Gemeente Mook en Middelaar

Betreft reactie op Concept Mobiliteitsplan Mook en Middelaar 2021

Burgerparticipatie betreft sluipverkeer en overlast verkeer Generaal Gavinstraat Mook

*Figuur 1: straatbeeld Generaal Gavinstraat*

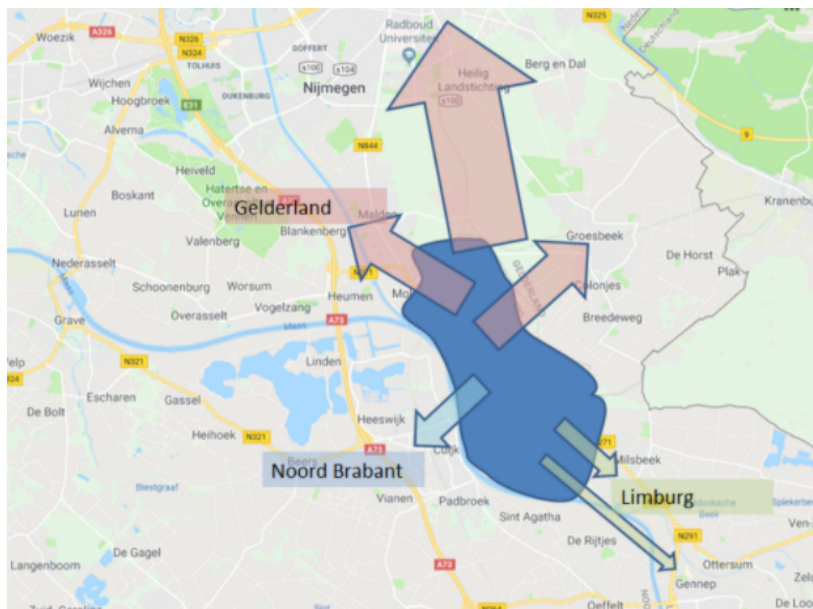
De Generaal Gavinstraat voldoet hier volstrekt niet aan, en zeker niet aan de eisen bij het "ideaal" van een erftoegangsweg. Deze weg nodigt uit tot hard rijden, zie figuur 1. Het profiel van de weg lijkt op een 50km weg met een paar drempels en niet op een erftoegangsweg geschikt voor een omgeving waar kinderen wonen. Er is erg veel overzicht, lange rechte stroken weg zonder kruisend verkeer, geen wegversmallingen, geen toepassing van klinkers, geen aanduiding voor fietsverkeer etc.

- Beperk de wettelijke doorgang door de Generaal Gavinstraat vanaf de Groesbeekseweg en Rijksweg tot “bestemmingsverkeer”.
- Richt de Generaal Gavinstraat in als erftoegangsweg conform de eisen “ideaal” en voeg daar aanvullend extra verkeersremmede maatregelen aan toe zoals wegversmallingen.

*Figuur 2: verkeersstromen Mook en Middelaar*

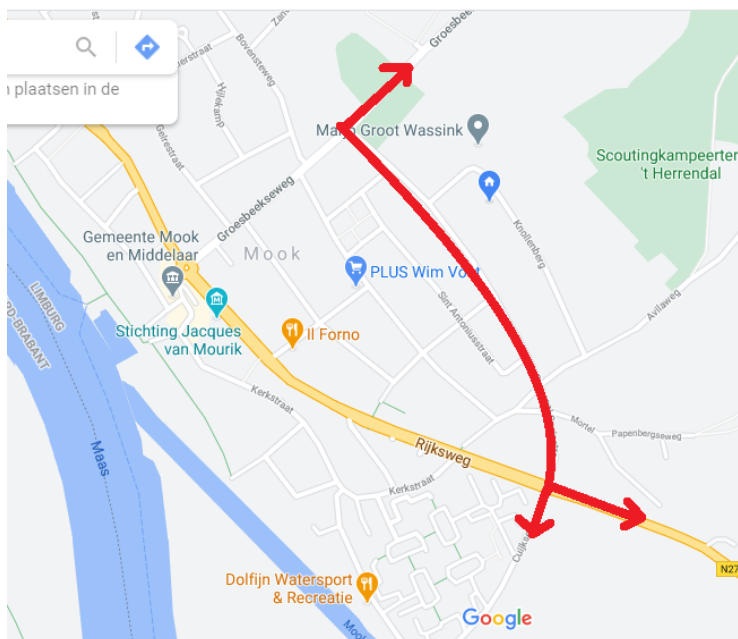
Het mag duidelijk zijn dat deze verkeersstroom niet de grootste stroom betreft in Mook en Middelaar, echter dat deze stroom bestaat kunt u hieronder zien (uit mobiliteitsplan Mook en Middelaar). De kortste route tussen Groesbeek en Gennepe is helaas de Generaal Gavinstraat. Wij twijfelen er niet aan dat u deze stroom kunt meten of kunt voorspellen uit verkeersmanagement tools.
